### INTERPELACJA

W imieniu mieszkańców miasta i gminy Oleśnica interweniuję w sprawie nieprawidłowego wykonania robót dociepleniowych elewacji remontowanego domu strażaka - obecnie adaptowanego na potrzeby domu kultury.

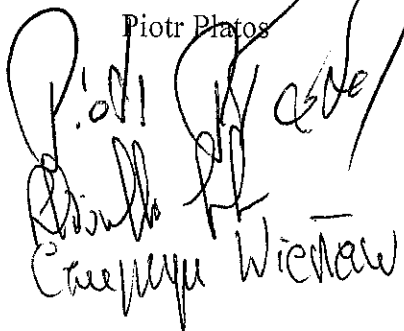
Sposób wykonywania robót dociepleniowych, na tym obiekcie, wskazuje na brak umiejętności wykonawcy i niedostateczny nadzór . Prace realizowane są w sposób niezgodny z wymogami technologicznymi i sztuką budowlaną .

W szczególności brak systemowych kształtek styropianowych, siatek diagonalnych w narożnikach otworów okiennych i drzwiowych, brak listew okapnikowych przy cokołach, stosuje się siatki zbrojeniowe o różnych parametrach i różnych producentów.
